Rapport de contrôle d'installations électriques à basse et à très basse tension

RÉF. 44/2023/80608/01:1

DATE DU CONTRÔLE 02/10/2023 AGENT VISITEUR Jean François Nibus
ADRESSE DU CONTRÔLE Rue de Ny 3 - 6990 Hotton TYPE DE CONTRÔLE Visite de contrôle vente ancienne installation (8.4.2)

Croquis de position élémentaire et descriptif sommaire des tableaux

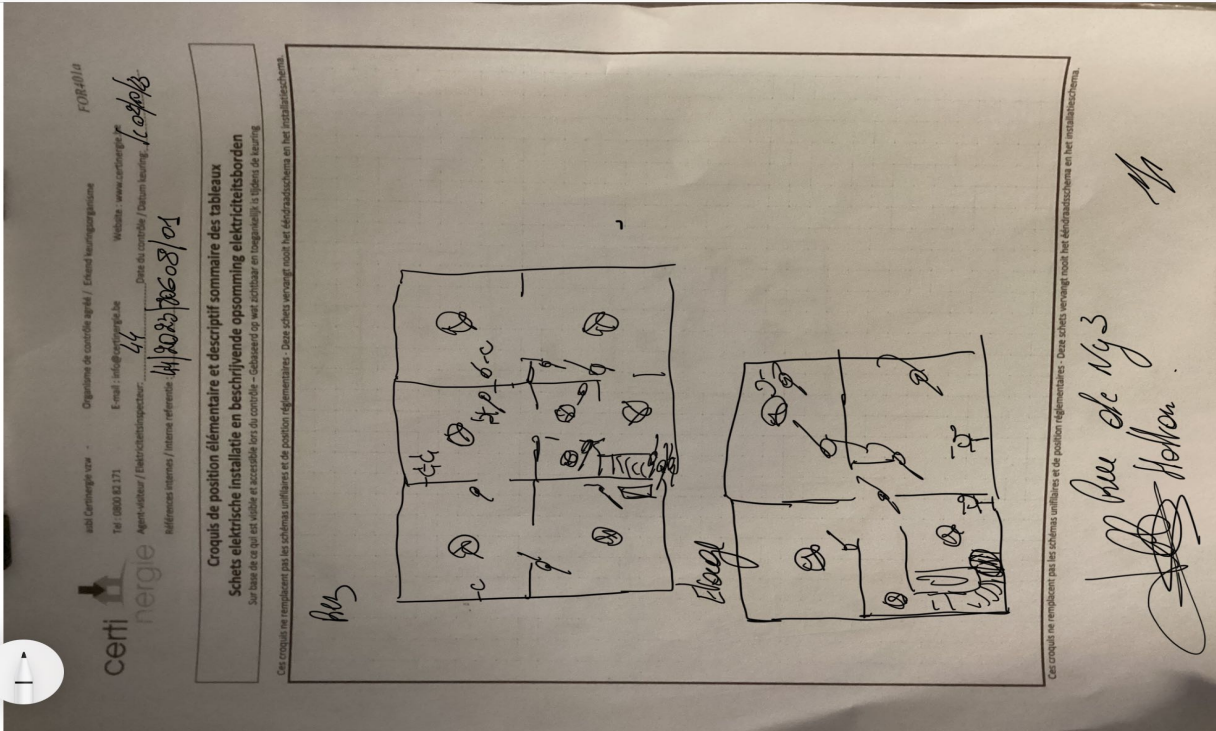
- Les schémas unifilaires et/ou plans de position ne sont pas présents. - 3.1.2.;6.4.6.;6.5.7.;9.1.2.
- Il n'y a pas/plus de porte au tableau. - 5.3.5.1.

- Les circuits, les appareils de coupure et/ou les dispositifs de protection ne sont pas repérés de manière claire et visible. - 3.1.3.
- Il n'y a pas de dispositif différentiel placé à l'origine de l'installation électrique. - 4.2.4.3.

- Les tableaux de répartition ne sont pas accessibles ou démontables. - 5.3.5.1.
- Le tableau électrique ne possède pas une enveloppe de protection satisfaisante. - 4.2.2.1.;4.2.2.3.

- Il manque sur le tableau principal un interrupteur-sectionneur général qui permet la coupure simultanée de toutes les phases et éventuellement du neutre, et cette fonction ne peut être assurée par le disjoncteur de branchement, n'étant pas conçu pour assurer le sectionnement. - 5.3.5.1.
